COMUNE DI SAN MAURO PASCOLI

PIANO DELL'ARENILE

**CONTRODEDUZIONI
ALLE OSSERVAZIONI**

Osservazioni ai sensi dell'art. 45 LR 24/2017 alla proposta di piano assunta con delibera G.C. n. 121/2018

DOMANDA PER RICHIESTA REALIZZAZIONE DI STABILIMENTO BALNEARE
BAGNO DELIO 2 - PROPRIETA' CASADEI DOMENICO.
PLANIMETRIA SCALA 1:100.

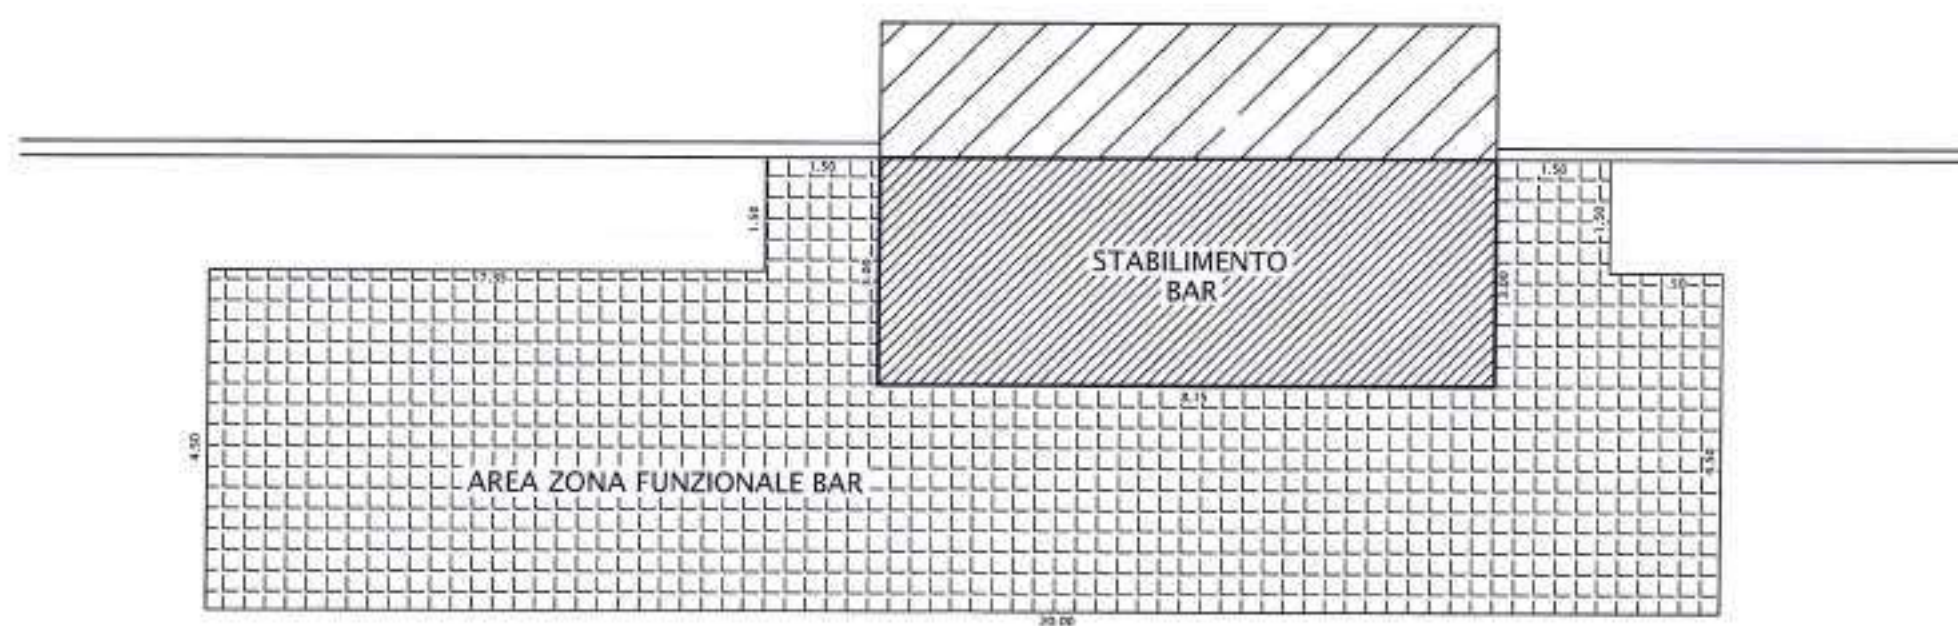
- *Per quanto concerne l' art. 3 delle Norme Tecniche di attuazione, che disciplina l' applicazione sui manufatti ed edifici, chiede di estendere tale disciplina anche ai manufatti (cabine) esistenti autorizzate con fidejussioni ai tempi della loro collocazione sull' arenile;*
- *Per quanto riguarda il Bagno Delio 2, si chiede di riposizionare l' area prevista come zona funzionale adiacente al fabbricato esistente a confine con la proprieta' verso monte, come da accordi precedentemente definiti con l' amministrazione comunale ed anche per coprire il vistoso muro dalla visuale del mare, si chiede altresì la modifica della superficie dell' area funzionale e anche della sagoma in quanto troppo stretta (vedi tavola allegata).*

2. Per quanto concerne "la possibilità di riposizionare l'area prevista come zona funzionale", si ritiene accoglibile ricollocare l'area di massimo ingombro in aderenza al muro del manufatto esistente, posto a confine con la proprietà del richiedente, in quanto tale scelta non comporta una riduzione della visuale libera verso il mare. Rispetto alla richiesta di incrementare la sagoma che definisce il massimo ingombro, si evidenzia che il dimensionamento dell'area è stato definito tenendo conto della superficie coperta, ridotta in base alle regole di Piano, dei manufatti attualmente presenti all'interno della UMI; l'ipotesi di incrementare la superficie non è accoglibile in quanto in contrasto con la scelta di principio di non incrementare eccessivamente, nelle zone ad elevato rischi alluvioni (P3), le superfici esistenti per effetto di trasferimenti di superfici. La normativa relativa "Area di massimo ingombro" è stata altresì integrata specificando che le pedane di appoggio dei manufatti possono essere realizzate anche oltre il limite del massimo ingombro.

Decisione: Si propone di accogliere parzialmente l'osservazione

Modifica cartografica: Tav 10 "Zone funzionali e regole di attestamento"
